Eierseksjonssameiet Bergsveien 65 Rutinekontroll utført 07.05.2018 av Sprinklerkontroll AS

VANNFORSYNINGEN OG VANNMENGDE/TRYKKMÅLING (P/Q)

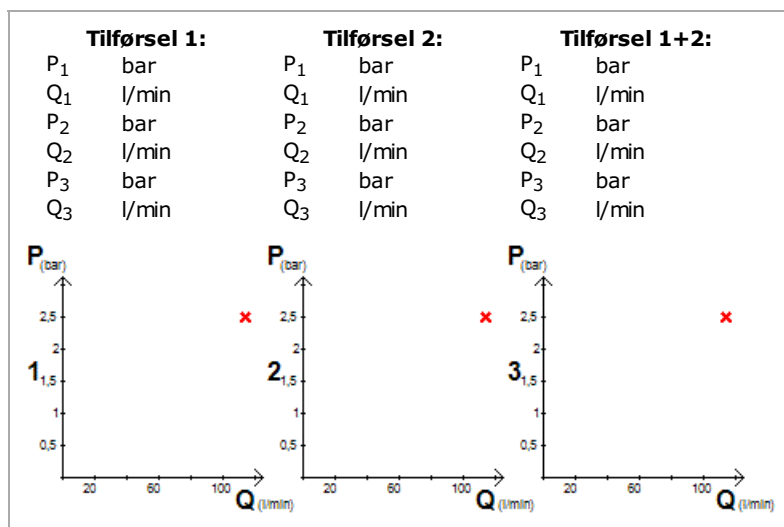
Kommentarer: Ovennevnte Q/P-krav er for "fordelerskap B2" iht tegning fra byggeperioden.
- Q/P-krav for "fordelerskap A2" er 114,37 l/min @ 2,3 bar.

Med normal vannforsyning vil mest sannsynlig trykk- og vannkravet for sprinkleranlegget være ivare tatt, det er ikke mulig å måle vannforsyningens kapasitet på stedet.

Det må kontaktes kommunen om de har noen simulert beregning for vannforsyningen, slik at man kan garantere nok trykk og vann for sprinkleranlegget.
